PREVOST

BULLETIN DE GARANTIE

BG17-21

DATE :	Juillet 2017	SECTION : 06 ÉLECTRIQUE
EXPIRATION:	Juillet 2019	
SUJET :	Mise à la masse AE52-J2

Figure 1

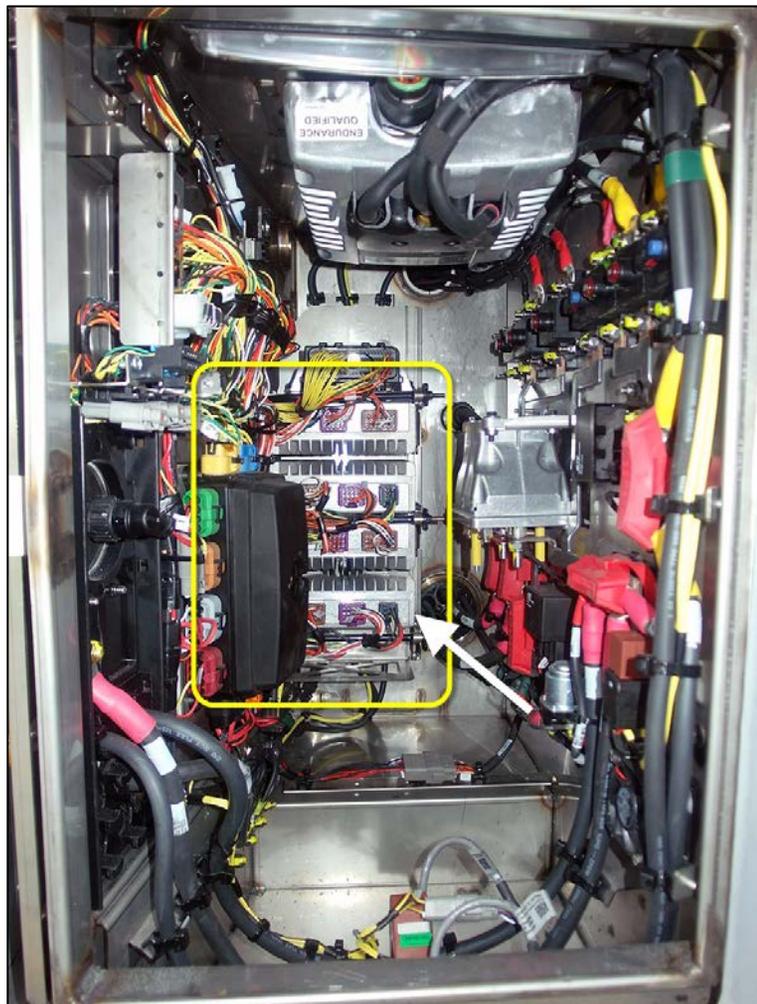
1. Dans le compartiment électrique arrière, trouver le module AE52. (Figure 1)

Figure 3

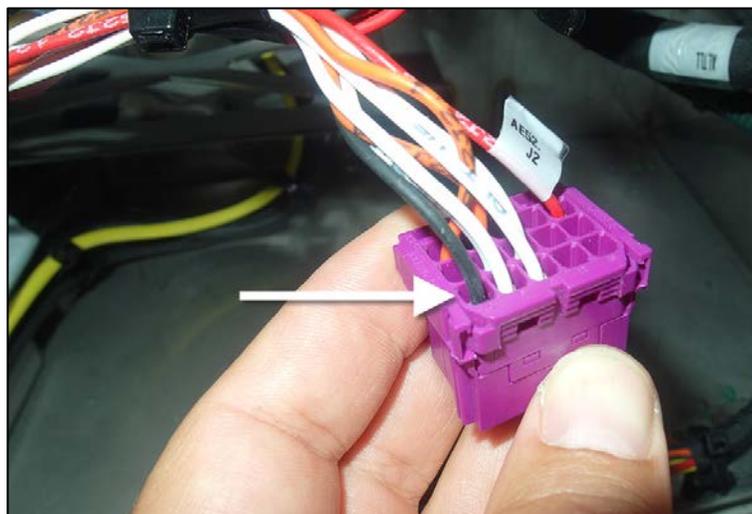
3. Sortir le fil noir du connecteur (A52RJ2.3). (Figure 3).

Se référer au manuel d'entretien Prevost PA1621, [section 06b](#) paragraphe 2.12 pour la méthode adéquate de manipulation de la barrure secondaire.

Utiliser l'extracteur 568103 (AMP 1579007-1)

Figure 4

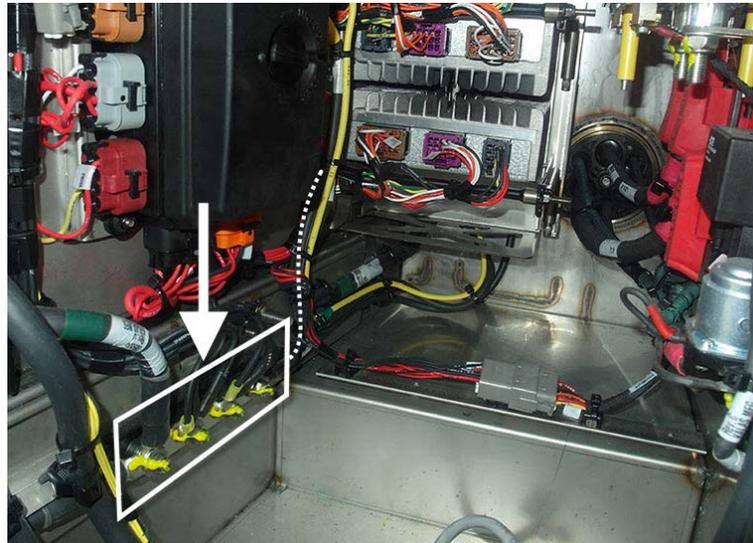
- Placer la cosse à anneau sur un des goujons de mise à la masse électronique. (Figure 4)

Serrer à **60 lb-po (7 Nm)**

Appliquer une marque de serrage « Torque Seal » de couleur différente à la marque précédente.
